第60条 監視測定設備

大飯発電所3/4号炉	女川原子力発電所2号炉	泊発電所3号炉	相違理由
<p>2.17.2 容量等 可搬型重大事故等対処設備として使用する監視測定設備に必要な容量及び数量の考え方については、基本的な設計方針の「1.3.2 容量等」に示す。</p> <p>原子炉施設から放出される放射性物質の濃度及び放射線量を測定する可搬式モニタリングポスト、可搬型放射線計測装置及び電離箱サーベイメータは、「発電用軽水型原子炉施設における事故時の放射線計測に関する審査指針」に定める測定上限値を満足する設計とする。</p> <p>可搬式気象観測装置は、「発電用原子炉施設の安全解析に関する気象指針」に定める通常観測の観測項目を測定できる設計とする。 60p9-①</p> <p>可搬式モニタリングポストは、3号炉及び4号炉共用で11個（モニタリングステーション及びモニタリングポストを代替し得る原子力災害対策特別措置法第10条及び第15条に定められた事象の判断に必要な十分な個数としての6個を含み、原子炉格納施設を囲む8方位及び緊急時対策用として放射線量の測定が可能な個数）、保守点検内容は目視点検等であり、保守点検中でも使用可能であるため、保守点検用は考慮せずに、故障時のバックアップ用として6個の合計17個（3号及び4号炉共用）を保管する設計とする。</p> <p>可搬型放射線計測装置（可搬式ダストサンプラ、NaIシンチレーションサーベイメータ、汚染サーベイメータ）は、移動式放射能測定装置（モニタ車）の代替測定並びに発電所及びその周辺（発電所の周辺海域を含む。）において原子炉施設から放出される放射性物質の濃度を測定し得る十分な個数として3号炉及び4号炉共用で各2個、保守点検内容は目視点検等であり、保守点検中でも使用可能であるため、保守点検用は考慮せずに、故障時のバックアップ用として各1個の合計各3個（3号及び4号炉共用）を保管する設計とする。</p>	<p>8.1.2.2.3 容量等 基本方針については、「1.1.7.2 容量等」に示す。</p> <p>可搬型モニタリングポスト及び可搬型放射線計測装置は、炉心の著しい損傷及び原子炉格納容器の破損が発生した場合に放出されると予想される放射性物質の濃度及び放射線量を測定できる設計とする。</p> <p>なお、可搬型モニタリングポスト及び可搬型放射線計測装置の測定上限値は、「発電用軽水型原子炉施設における事故時の放射線計測に関する審査指針」等に定める測定上限値を踏まえ設定する。</p> <p>可搬型モニタリングポストの保有数は、モニタリングポストの機能喪失時の代替としての6台、発電所海側での監視・測定のための2台、緊急時対策所の加圧判断用としての1台と故障時及び保守点検による待機除外時のバックアップ用として2台を保管す

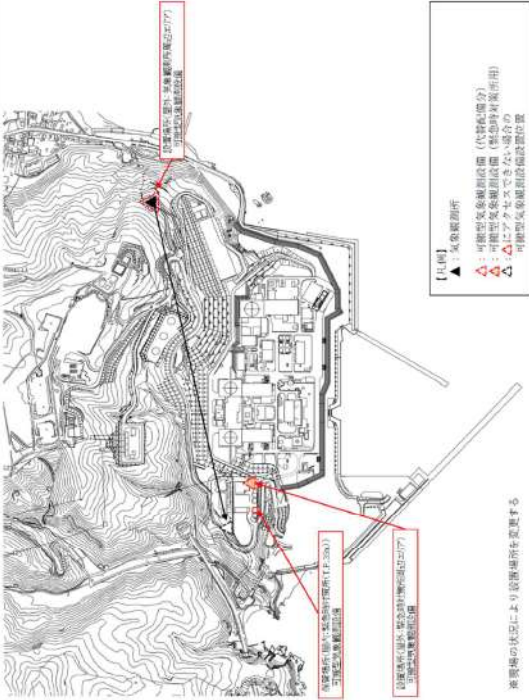
大飯発電所3/4号炉	女川原子力発電所2号炉	泊発電所3号炉	相違理由
<p>第60-1図 監視測定設備配置概要図</p>	<p>第8.1-2図 可搬型モニタリングポストの保管場所及び設置場所</p>	<p>第8.3.3図 可搬型モニタリングポストの保管場所及び設置場所</p>	<p>地形等の相違</p> <ul style="list-style-type: none"> ・なお、泊の可搬型モニタリングポスト設置場所のうち一部は津波浸水範囲に含まれるが、大飯も同様に一部設置場所を津波浸水範囲に設定している。ただし、泊及び大飯のいずれも、アクセスできない場合は設置場所を変更する方針を技術的能力で示しており、さらに、泊ではその場合の設置場所を本図において示している。 <p>【女川】記載内容の相違</p> <ul style="list-style-type: none"> ・泊では、情報量の充実化として、代替配備分及び海側モニタリングにおける設置場所にアクセスできない場合の設置場所も記載している。女川はアクセスルート図では記載している。

第10.9-4図 緊急時対策所 系統概要図（4）（必要な情報の把握及び通信連絡）

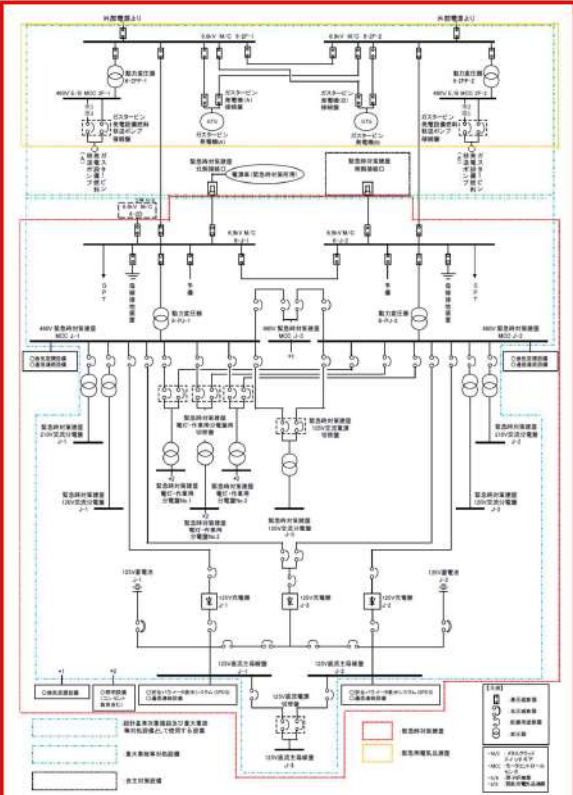
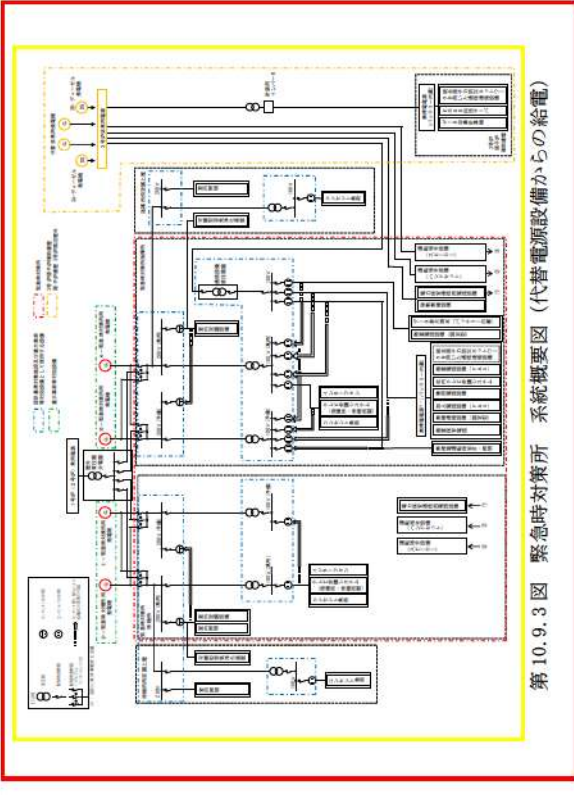
第10.9.2図 緊急時対策所 系統概要図（必要な情報の把握及び通信連絡）
